大型CNGバス、トラックの原動機のリコールについて

リコール届出番号2512

平成22年4月15日、UDトラックス株式会社は下記のリコールを国土交通大臣に届け出しました。

改善箇所説明図

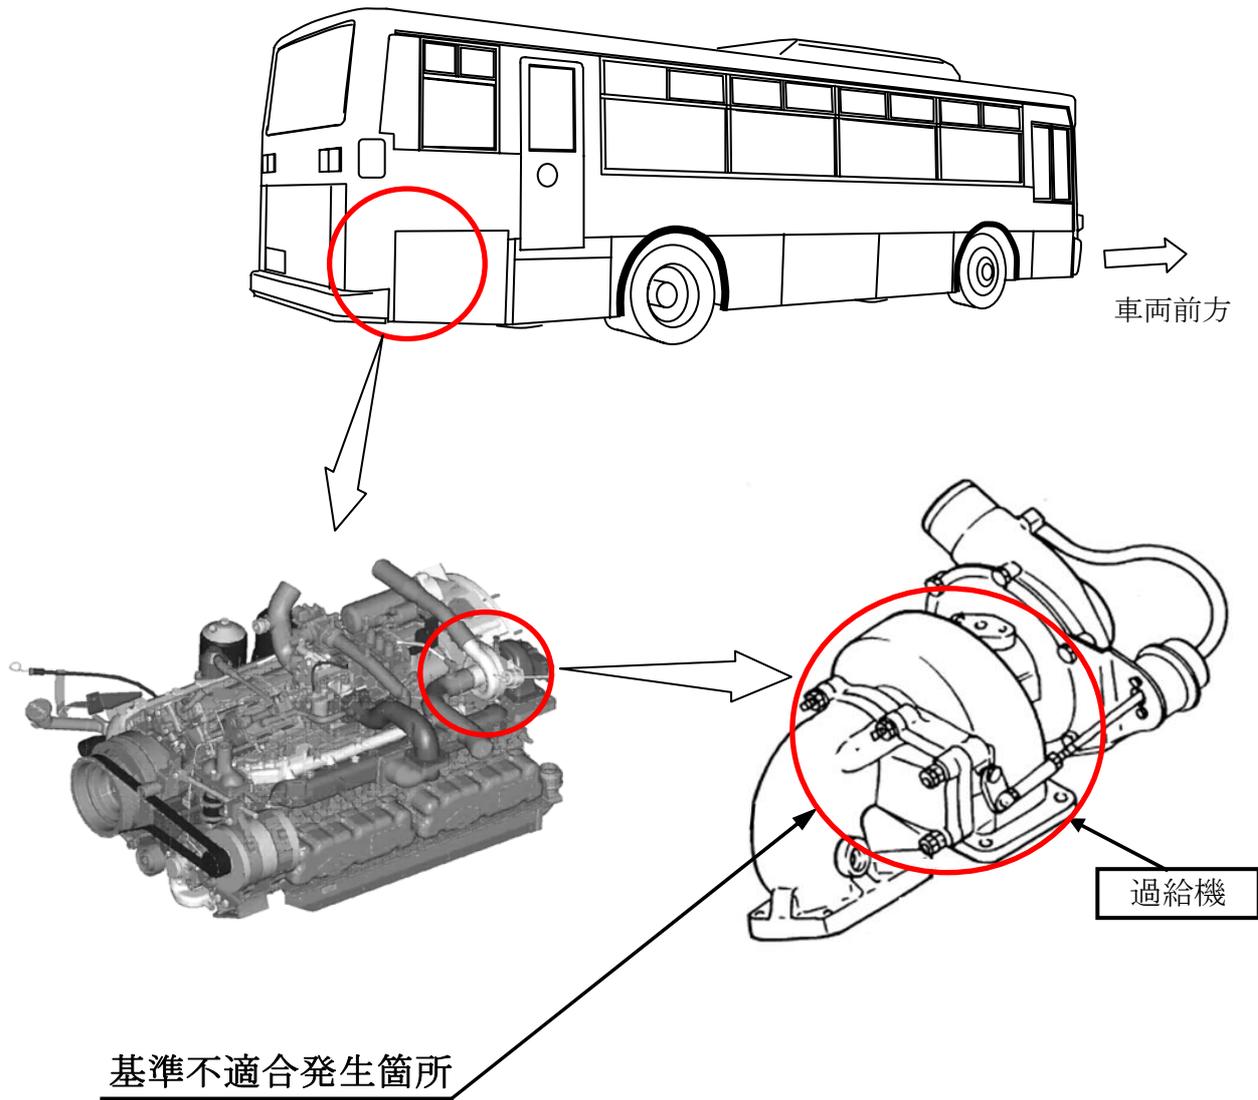
圧縮天然ガス自動車の過給機において、タービン翼の強度が不足しているため破損するものがある。そのため、白煙の発生及び出力不足になり、運行できなくなるおそれがある。

全車両、過給機を対策品と交換する。また、過給機のメンテナンス方法について周知徹底を図る。

注：□内は、交換部品を示す。

識別：シリンダヘッド前端部に黄色ペイントを塗布する。
